COMUNE DI CALITRI (AV)
LOCALITA' "PIANI SAN PIETRO"

PROGETTO PER LA REALIZZAZIONE DI **IMPIANTO EOLICO** **"PIANI SAN PIETRO"**

Relazione Illustrativa Generale di risposta alle integrazioni di carattere paesaggistico

CLTDT_GENR03900_00

Posizione delle WTG di progetto con le ipotesi localizzative dei due layout di Parco Eolico Calitri S.r.l. (in giallo C01-C02-C03-C04 le WTG da 6,2 MW ed in bianco le WTG da 2,3 MW)

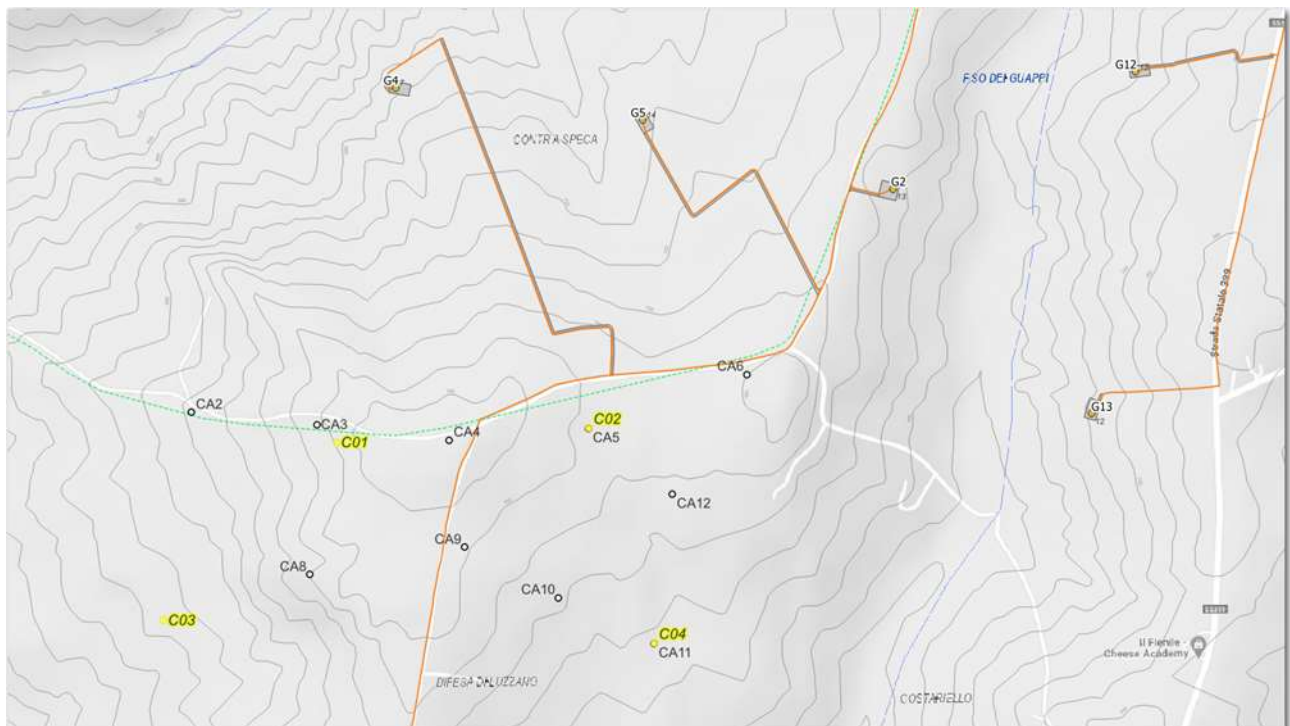
- Analizzando comunque le due configurazioni proposte dalla Parco Eolico Calitri S.r.l. (sia autorizzata dalla Regione Campania sia in verifica amministrativa) rispetto all'impianto “Piani San Pietro” sono state valutate le interdistanze e la distanza utile tra gli aerogeneratori considerati (2,3MW (R=45m) e 6,2MW (R=85m) nei due casi rispetto ai più prossimi elementi di progetto (G2,G4,G5,G13 (R=75)). Di seguito si riporta la tabella di dettaglio con evidenza di distanze nel caso 1) (n.6 aerogeneratori 6,2 MW) non inferiori a 725m (G5-C02) e relativa distanza utile pari a 453m (giudizio OTTIMO), nel caso 2) (n.17 aerogeneratori 2,3 MW) non inferiori a 550m (G2-CA6) con relativa distanza utile pari a 346m (giudizio OTTIMO).

Analisi di intervisibilità dell'impianto in progetto dell'area prossima all'Abbazia di S.Maria in Elce

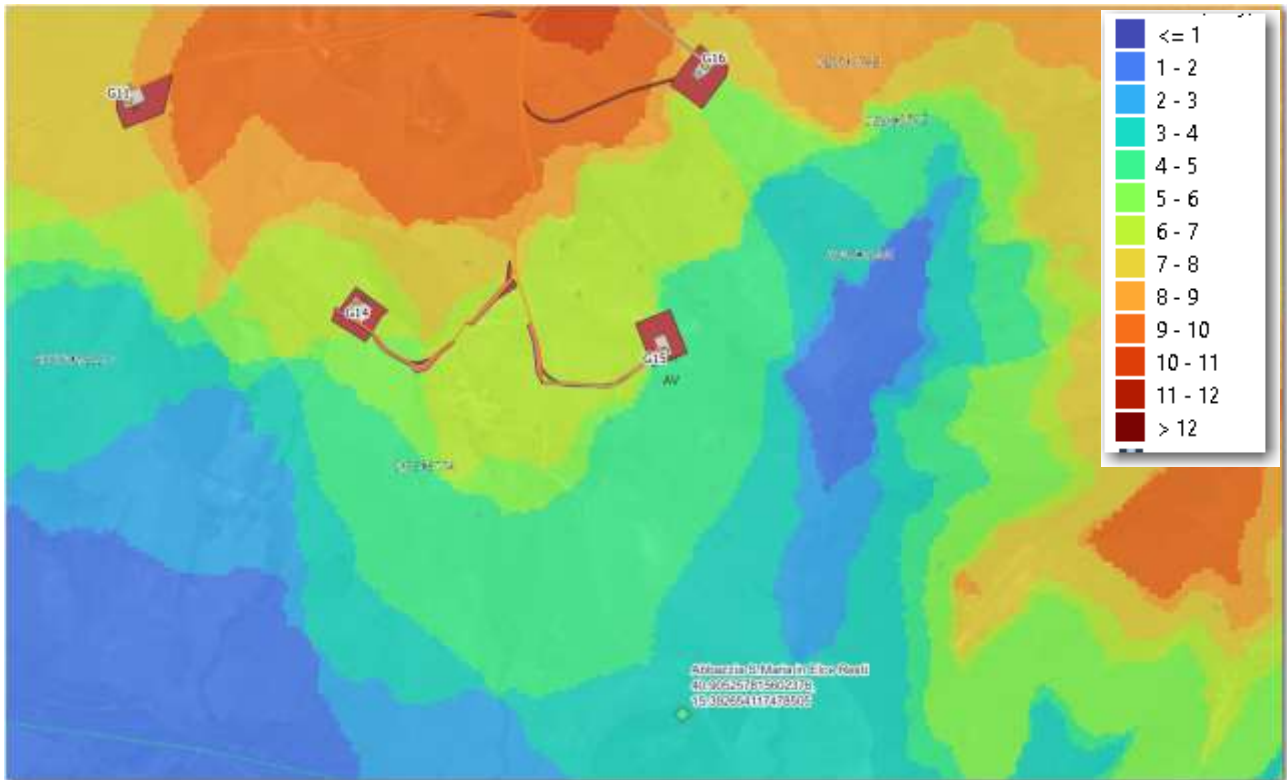
- Inoltre relativamente ad interferenze paesaggistiche tra l’impianto (porzione Sud) ed i resti dell’Abbazia di S.Maria in Elce posta a circa 800m dal più prossimo aerogeneratore, l’analisi di intervisibilità mostra un contenuto impatto visivo sullo specifico p.to di osservazione in relazione anche alla morfologia del paesaggio articolato con alternanze di crinali e vallecole che riducono parzialmente le visuali.

- Il modello tridimensionale con il bene mostra altresì la parziale percezione e la localizzazione delle aree di intervisibilità puntuale condizionate dall’andamento topografico principalmente (da google earth) che evidenziano una non intervisibilità dell’impianto dalla zona con esposizione Sud dell’Abbazia.

Analisi di intervisibilità dell'impianto in progetto entro il buffer di 9km più prossimo

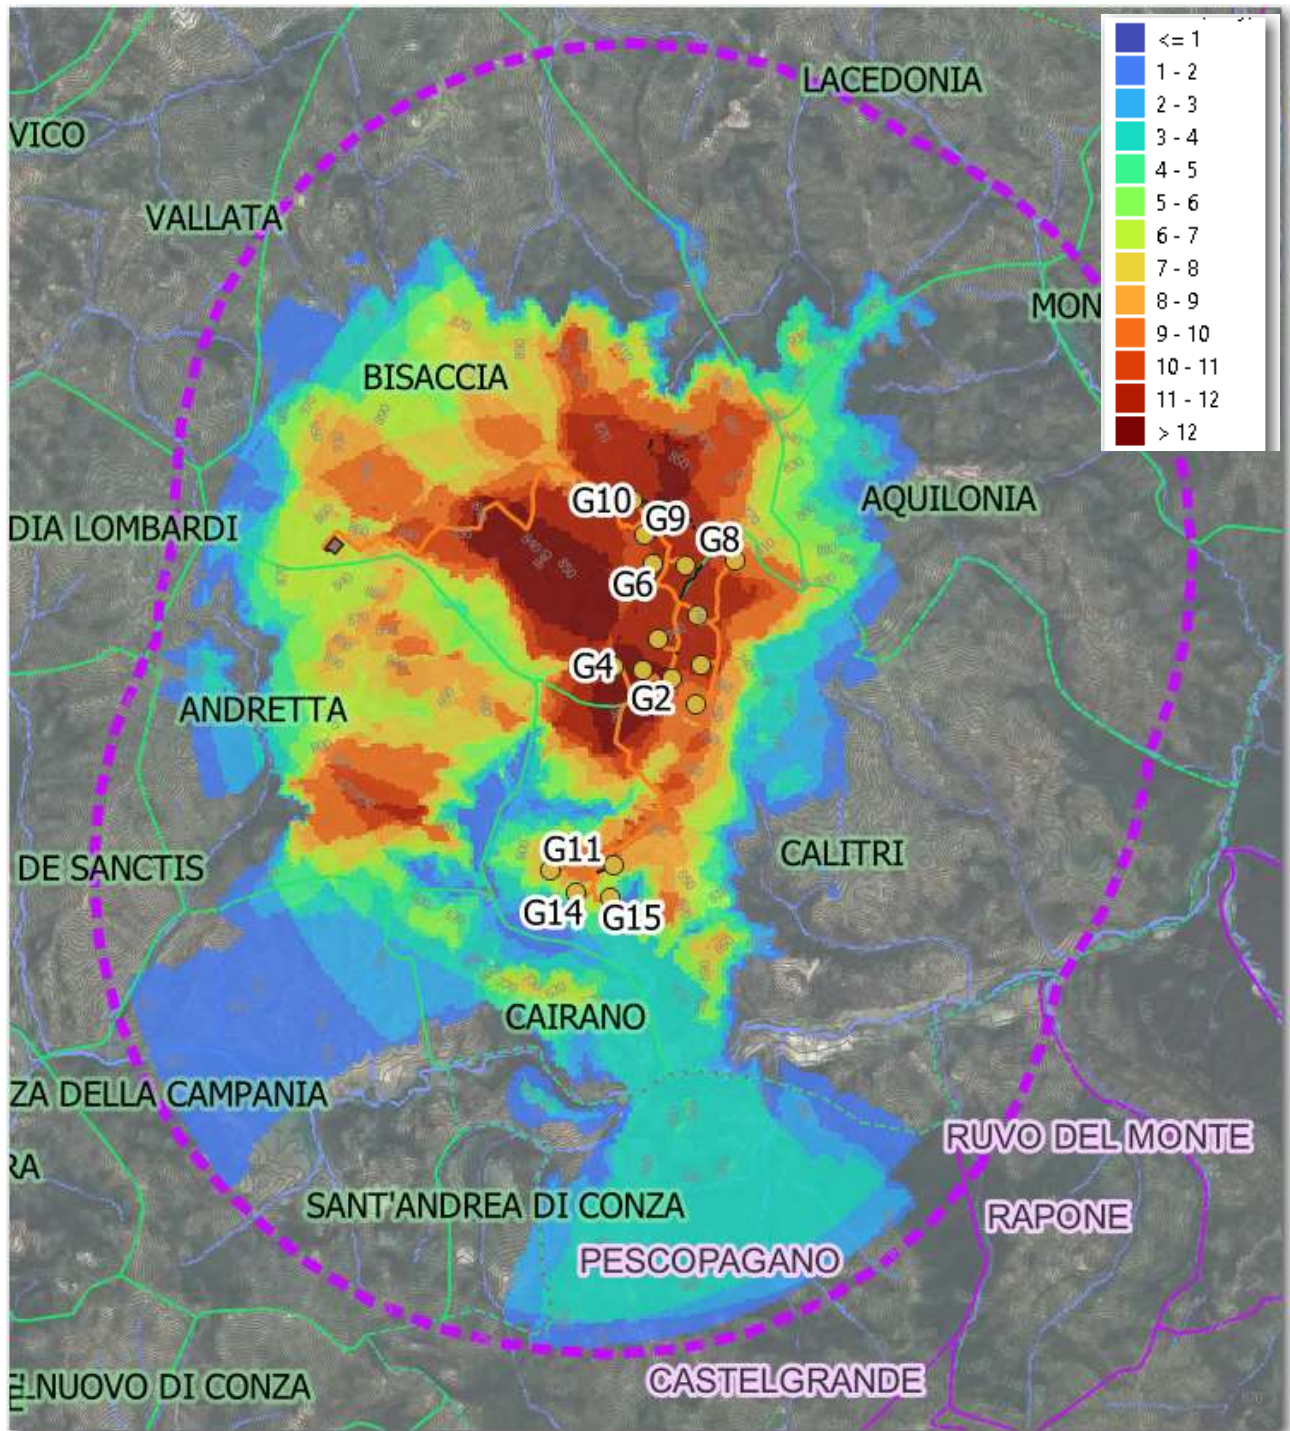
- A livello paesaggistico e di intervisibilità generale (considerando almeno il buffer di 9km) risulta concentrato l’effetto visivo dell’impianto nella porzione settentrionale dello stesso, a Sud dei centri di Bisaccia ed a Nord di Calitri, limitando la visibilità ad Ovest ed Est (rispettivamente nelle direzioni di Andreatta ed Aquilonia, nonché verso Lacedonia e Sant’Andra di Conza (stralcio della carta di intervisibilità dell’impianto allegata di seguito).
